**OGGETTO: Richiesta di Nulla-Osta per posa di tronco di fogna bianca lungo la S.P. n° 101, tratto corrente nel centro abitato di Accadia.**

**PARERE PER MOVIMENTI DI TERRA IN ZONA SOTTOPOSTA A VINCOLO IDROGEOLOGICO**  
(R.D.L. 30 dicembre 1923, n. 3267, art. 1 – R.R. 11 marzo 2015, n. 9, art. 26)

Ditta: Comune di Sant'Agata di Puglia – Località Viale XXIV Maggio - 1° tratto - S.P. n. 101, Fg. n. 26 – Interventi di messa in sicurezza del dissesto idrogeologico

**OGGETTO:** "Interventi di messa in sicurezza del dissesto idrogeologico del 1° tratto del viale XXIV Maggio" P.O.R. Puglia 2014-2020 - Asse V - Azione 5.1  
Progetto definitivo Importo: 1.300.000,00 Euro

Si allega stralcio planimetrico con l'ubicazione dell'opera da realizzare.

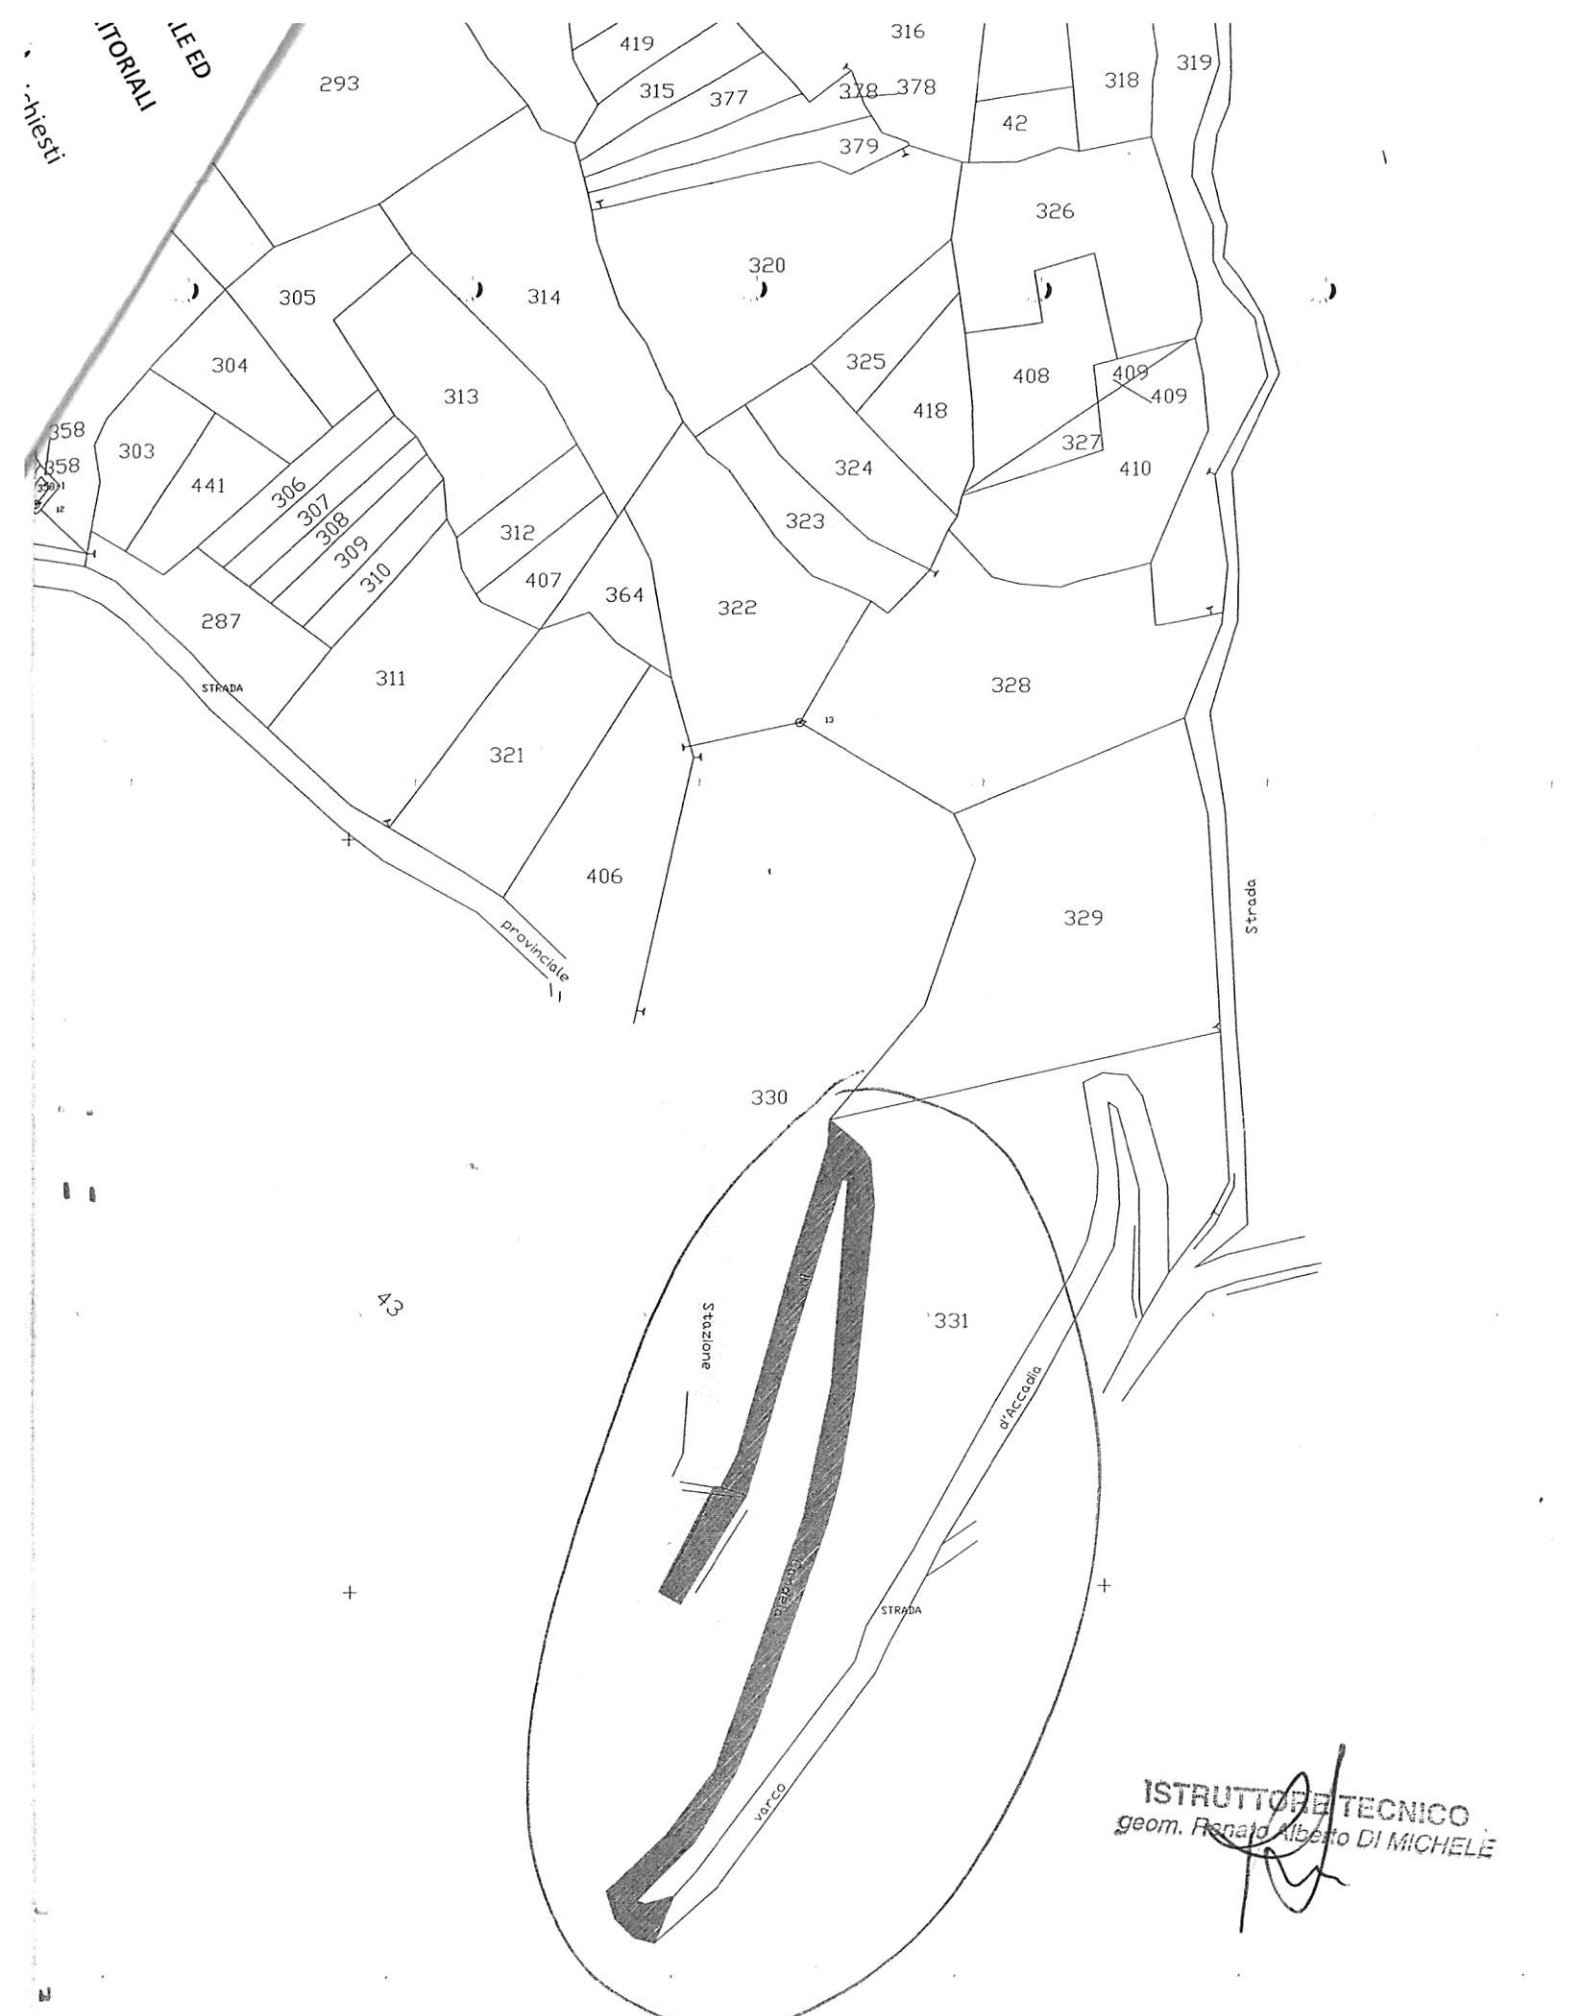
**parere favorevole** solo ed esclusivamente nei riguardi del vincolo idrogeologico, ai sensi del R.D.L. n. 3267/1923 e del R.R. 11 marzo 2015, n.9 all'esecuzione dei movimenti di terra da effettuarsi nel Comune di Sant'Agata di Puglia - Località Viale XXIV Maggio - S.P. n. 101, Fg. n. 26 , su terreno ricadente in zona sottoposta a vincolo idrogeologico consistenti in uno scavo a sezione obbligatoria delle dimensioni ml. 375 per m. 1,60 x m. 2,50 di profondità per la realizzazione di una condotta fognaria

Tutti gli interventi dovranno essere eseguiti nel rispetto delle prescrizioni previste nel Regolamento Regionale 11 marzo 2015 n. 9 ed in particolare al **CAPO II** - Art. 3 e 4.
